# 温州市中心医院双屿院区改扩建工程空调工程招标文件补充、澄清（答疑）纪要 02 号文件

原温州市中心医院双屿院区改扩建工程空调工程招标文件补充、澄清（答疑）纪要 01 号文件作废，现发布温州市中心医院双屿院区改扩建工程空调工程招标文件补充、澄清（答疑）纪要 02 号文件，内容如下：

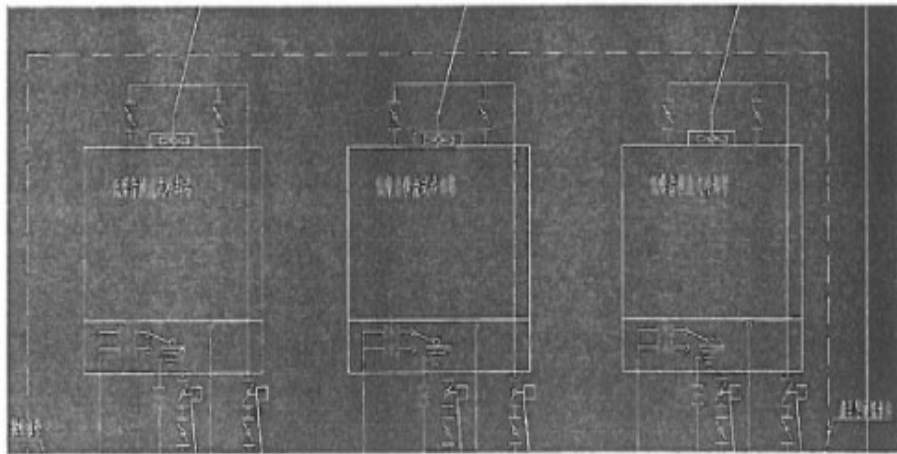
十八、根据贵司提供的招标文件第41页评标办法第四点资信评审第2条资信评分因素和评分标准之描述“本项目拟派项目负责人自2020年1月1日至今以项目负责人身份完成过一个单项合同金额在2700万元及以上的公共建筑类空调或暖通工程施工业绩得1分。”，请贵司明确对于业绩与奖项的要求是否可以提供公共建筑综合机电（含空调或暖通工程）的施工业绩，且其中造价汇总表中央空调或暖通的金额在2700万元及以上？

回复：单独空调工程、单独暖通工程、单独空调与暖通工程业绩均可。

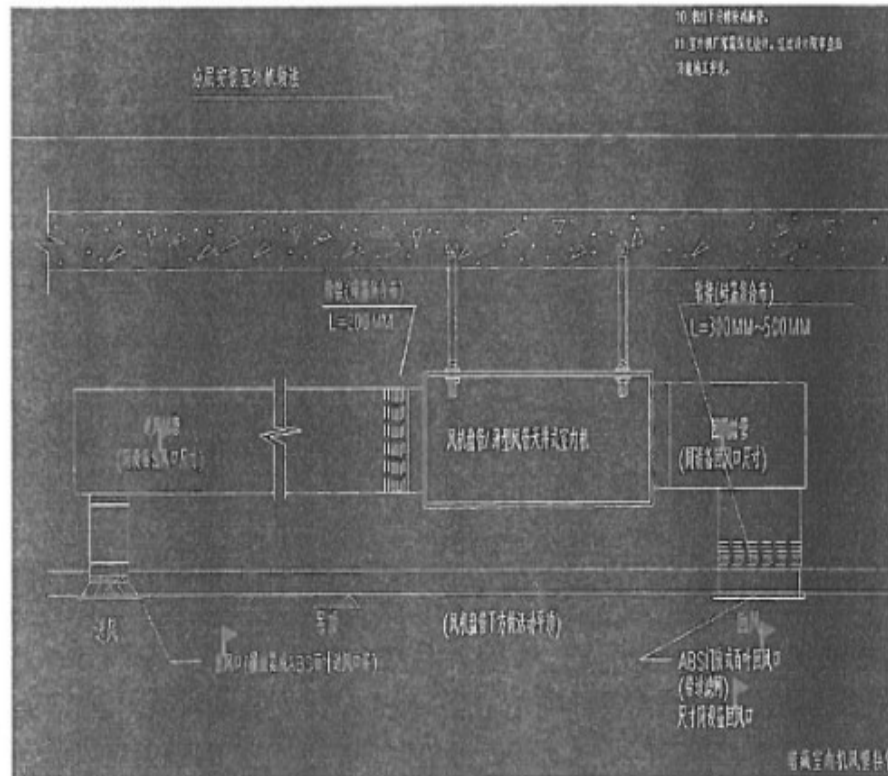
二十七、设计说明中 DN125 的无缝钢管壁厚为 133\*4，清单中为 133\*4.5，请明确？

公称直径	DN20	DN25	DN32	DN40	DN50	DN70	DN80	DN100
外径×壁厚	D25×2.5	D32×3	D38×3	D45×3	D57×3.5	D76×3.5	D89×4	D108×4
公称直径	DN125	DN150	DN200	DN250	DN300	DN350	DN400	DN450
外径×壁厚	D133×4	D159×5	D219×6	D273×7	D325×8	D377×9	D426×10	D480×10

回复：清单已调整，修改后的清单详见新的电子招标书，DN125 的无缝钢管壁厚为 133\*4。

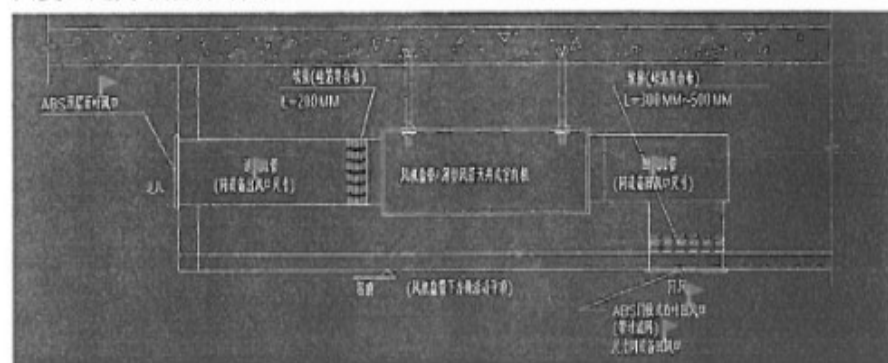
三十二、空调侧出风口是否为双层百叶风口？

回复：是为双层百叶风口。

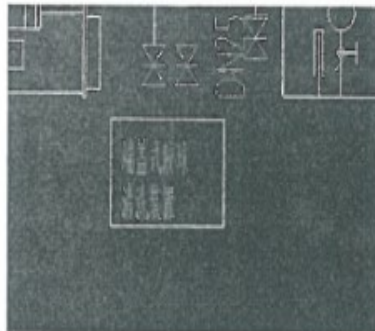
三十七、地下室智能控制强弱一体柜是否漏项?

回复:包含在中央空调智慧运维平台内,成套考虑。
